# Addendum Addenda

No./No
2

Project Description / Description de projet <b>U62 HVAC Replacement/ U62 Remplacement des CVAC</b>		
Project No./No de projet <b>5247</b>	Departmental Representative / représentant ministériel <b>Benoit Huot</b>	Date <b>25-Oct-2019</b>
Solicitation No./N° de sollicitation <b>19-58052</b>		
Notice: This addendum shall form part of the tender documents and all conditions shall apply and be read in conjunction with the original plans and specifications.		
Nota: Cet addenda fait partie intégrale des dossiers d'appel; toutes les conditions énoncées doivent être lues et appliquées en conjonction avec les plans et les devis originaux.

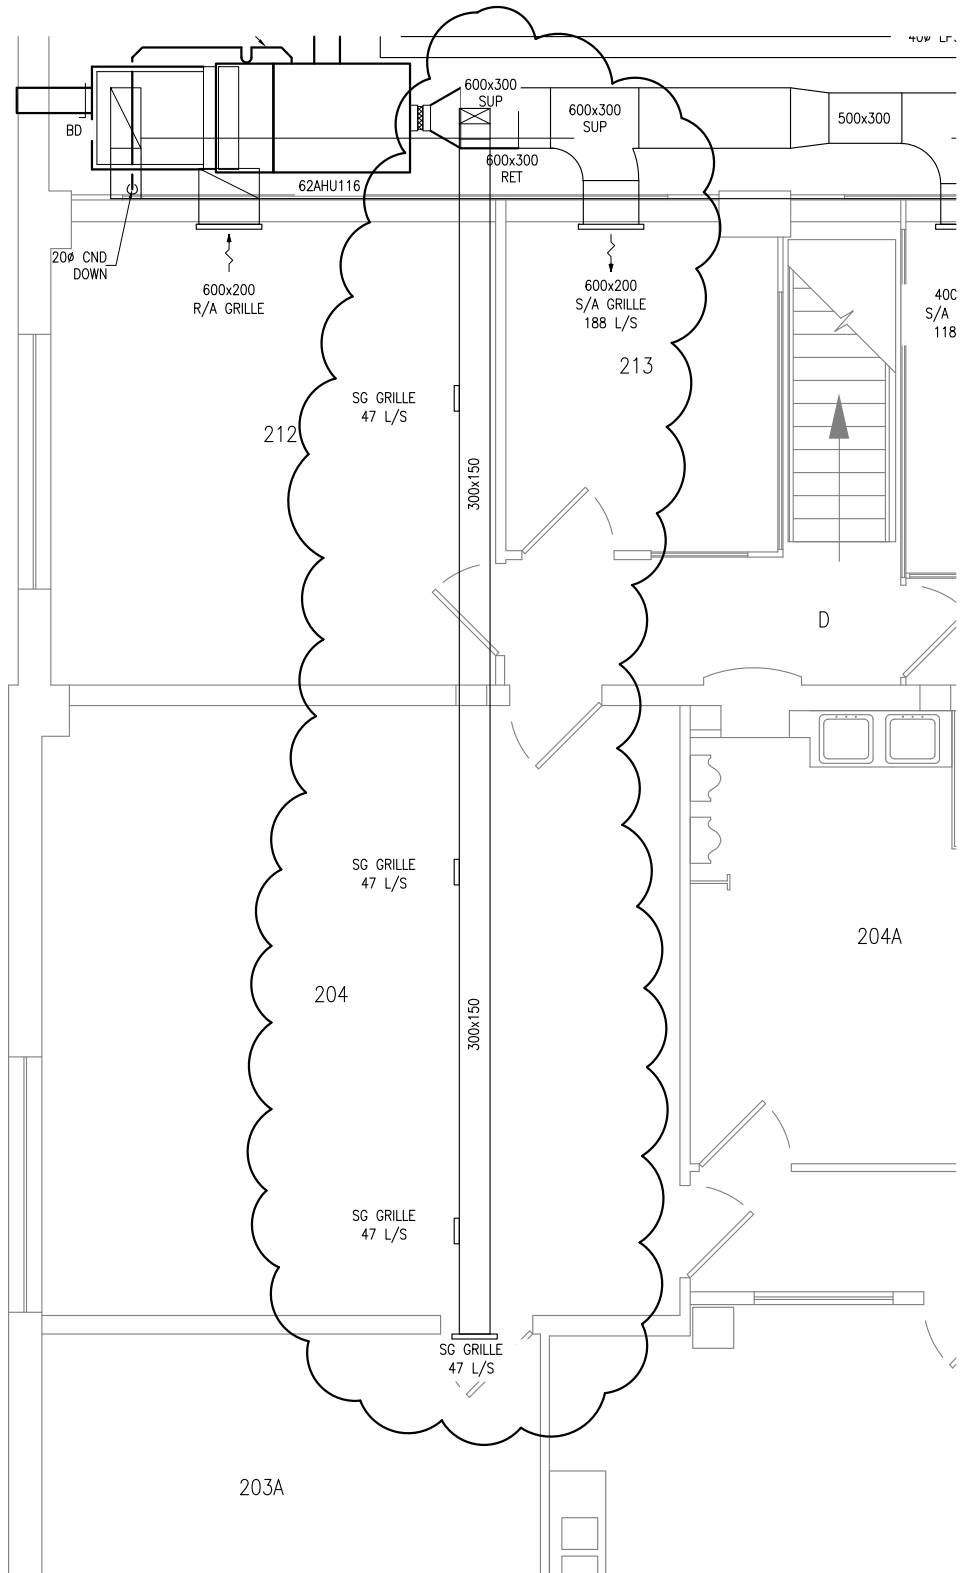
<b>2.3</b>	<p>Contractor to balance the existing supply grilles to values shown in sketch 5247-SKM1, this sketch shows grilles and diffusers not shown on original plans.</p> <p>L'entrepreneur devra balancer la branche d'alimentation d'air tel que prescrit sur le croquis 5247-SKM1F, ce croquis démontre une conduite d'alimentation d'air non démontré sur les plans originaux.</p>
